ACTA MESA DE TRABAJO 10/03/2022

1. Aclarar dudas sobre las observaciones presentadas por el MVCT sobre el componente de topografía al proyecto CONSTRUCCIÓN DE SISTEMA DE ACUEDUCTO EN EL CORREGIMIENTO DE BOCA DE APARTADÓ, MUNICIPIO DE RÍO QUITO.

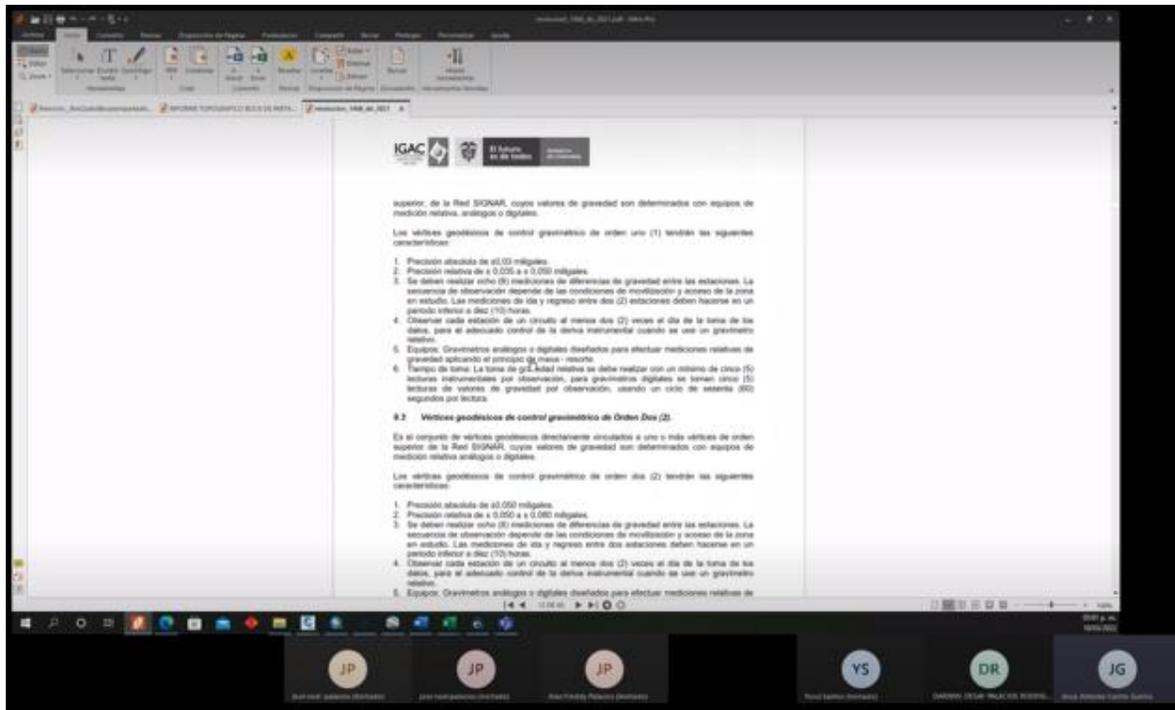
El Ingeniero Palacios indica que, si es claro que se puede mejorar los tiempos, la dificultad de los puntos intermedios se pueden suplir con un trabajo adecuado de trazo de poligonal. Se procede a presentar sobre el plano las indicaciones y recomendaciones para que se logre el cumplimiento normativo, donde el Ingeniero Castro indica que es importante dejar en el informe las indicaciones necesarias.

El Ingeniero Castro indica las normas que deben ser seguidas, la 1468 de 2021 del IGAC indicando en las mismas donde se presentan los requerimientos que se solicita se cumplan.

El Ingeniero Días comprende lo requerido y considera que eso mejoraría la calidad del proyecto, pregunta si los puntos intermedios son geodésicos o son puntos de control de la estación, ante lo que el Ingeniero Castro indica que siguiendo la resolución se requieren puntos GPS dos en la Bocatoma, dos en el caserío y un par en el trayecto.
